## Dodatek č.2 Smlouvy o dílo č. KT/13322/24

### „Nová plavecká hala Litvínov“

Smluvní strany se v souladu s ustanovením odst. 14.5 Smlouvy o dílo č. KT/13322/24 na realizaci stavby „Nová plavecká hala Litvínov“ dohodly na uzavření tohoto dodatku č.2, kterým se mění:

# Změnový list - VCP

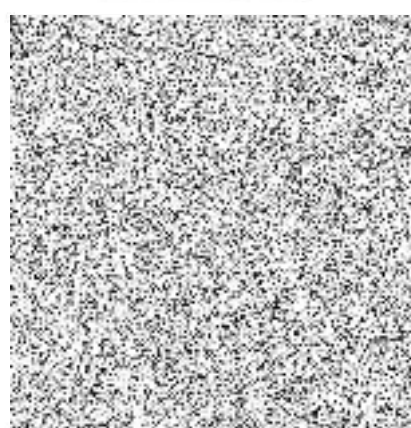
#### Objekt D53 20 Kanalizace:

1) Jedná se o chybu ve výkazu výměr. Výkaz výměr chybně uvádí materiálové délky potrubí. Je nutné to správně narovnat na délky z prováděcí dokumentace. Výměry na montáže jsou správně.

| Popis položky          | MJ  | počet MJ | Kč/MJ      | cena celkem    | Poznámka |
|------------------------|-----|----------|------------|----------------|----------|
| D 53_20 Kanalizace VCP | kpl | 1        | 188 074,53 | 188 074,53 Kč  |          |
| D 53_20 Kanalizace MNP | kpl | 1        | -34 158,20 | - 34 158,20 Kč |          |

**Přehledová tabulka:**

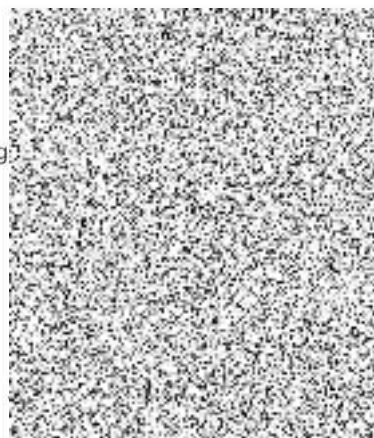
|    | VV    |                       | Výměra materiálu potrubí neodpovídá výměře montáží |   |        |        |           |             |

|    | VV |          | Výměra materiálu potrubí neodpovídá výměře montáží |   | 30,690   |        |             |             |             |
|    | VV |          | Výměra materiálu potrubí neodpovídá výměře montáží |   |          |        |             |             |             |
|    | VV |          | Výměra materiálu potrubí neodpovídá výměře montáží |   |          |        |             |             |             |

|              |                  |          | PP PD  | VV MONTÁŽE        | VV MATERIAL |    | ROZDÍL MONT/MAT |

Grafická příloha

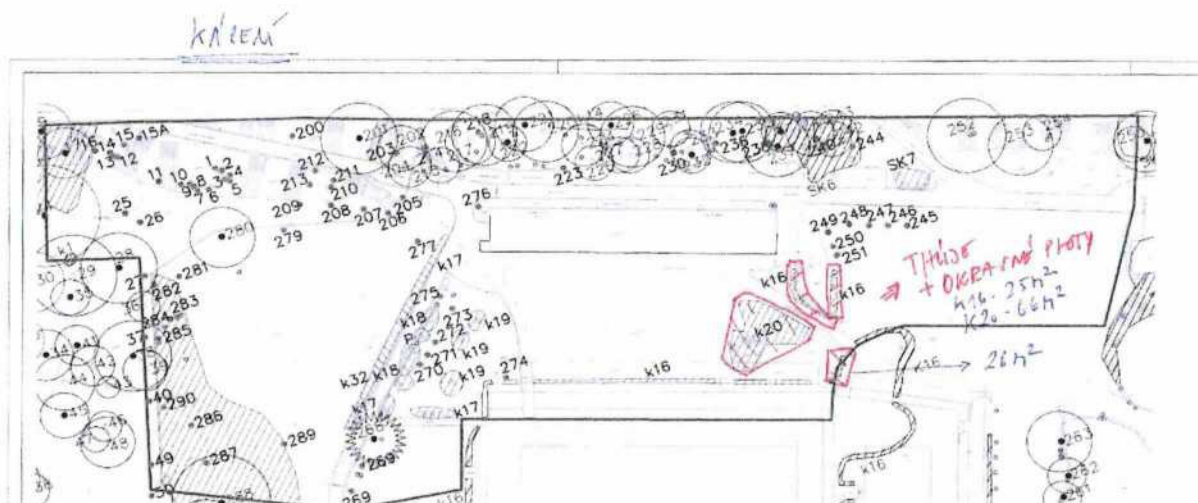
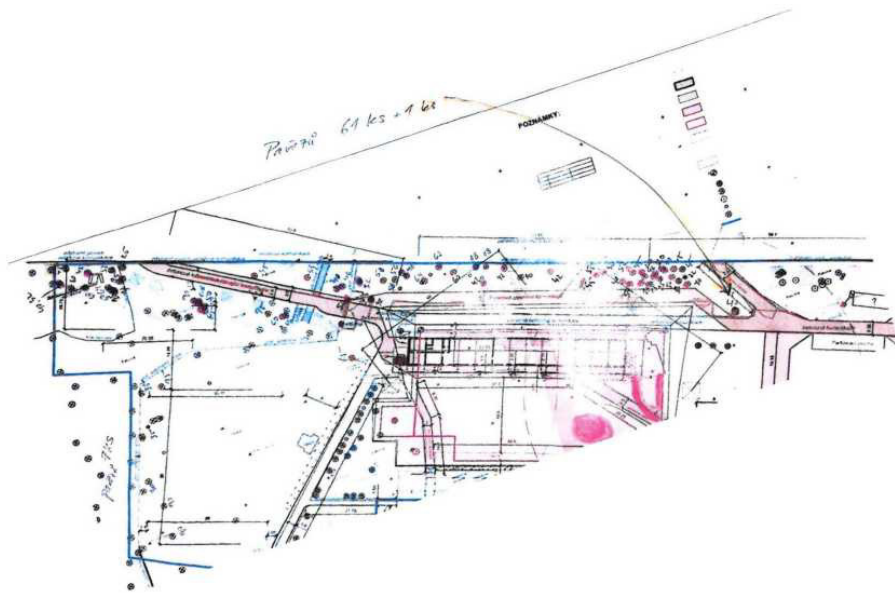
| <b>Objekt - Sadové úpravy a kácení</b>                                                                                                                                                        |                                                                                     |                                                                                                                                                   |
| <p>1) Jedná se kácení křovin a thůji, které měli být odstraněny v rámci přípravných prací od investora. Dále se jedná o odstranění, přesun a likvidaci pařezů, které zůstaly po vykácení.</p> |                                                                                     |                                                                                                                                                   |
